DEPARTAMENTO DE EVALUACIÓN DE ESTUDIOS DE IMPACTO AMBIENTAL

Panamá, 3 de junio de 2024
DEIA-DEEIA-AC-0068-0306-2024

De acuerdo a lo establecido en el artículo 62 de Decreto Ejecutivo No. 1 de 1 marzo de 2023, le solicitamos la primera información aclaratoria al Estudio de Impacto Ambiental (EsIA) Categoría II, titulado "**P.H. PRADERAS DE SIENA Y ÁREA COMERCIAL**", a desarrollarse en el corregimiento de 24 de diciembre, distrito y provincia de Panamá, que consiste en lo siguiente:

5.5.2.2 Análisis de Capacidad Adaptativa

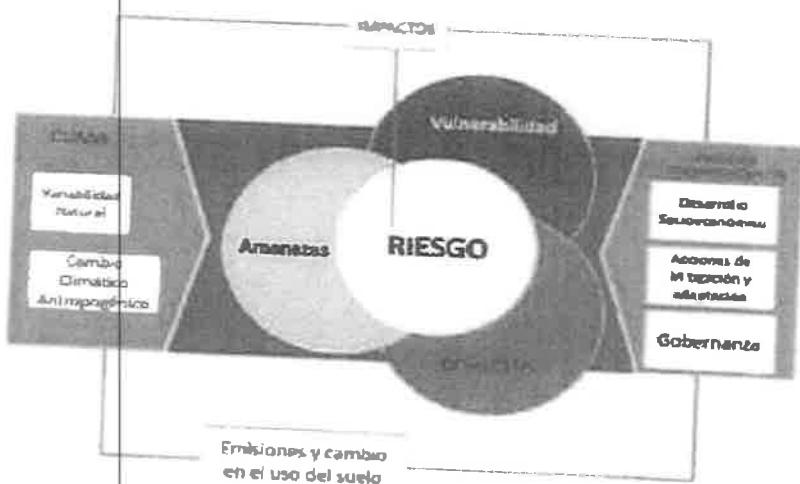
- a. Presentar las preguntas y sus respuestas para establecer la capacidad adaptativa.
- b. Desarrollar los análisis adecuados y comparativa con el mapa de capacidad adaptativa de MiAMBIENTE

Deben realizar un análisis orientado a responder las siguientes preguntas:

1. Con que herramientas cuenta el proyecto para enfrentar los impactos (minimizarlos o neutralizarlos).
2. ¿Cuenta con infraestructura resiliente a los peligros del cambio climático identificados?
3. ¿Cuenta con los recursos financieros para revertir, reducir o resistir a los daños?
4. ¿Cuenta con capacidad de respuesta, organización y opciones tecnológicas antes eventos extremos o peligros climáticos?
5. Distancia a carreteras
6. Distancia a centro de salud
7. Pobreza general del corregimiento en%
8. ¿Qué medidas de adaptación se viene realizando en la zona donde se emplaza el proyecto?: consideraciones:
 - Humanas: capacidades técnicas
 - Físicas: infraestructuras resilientes
 - Financieras: capital, seguros
 - Naturales: tierras productivas, fuente de agua segura
 - Sociales y organizaciones: alianza con la sociedad y el estado
 - Sistema de alerta (prevención)
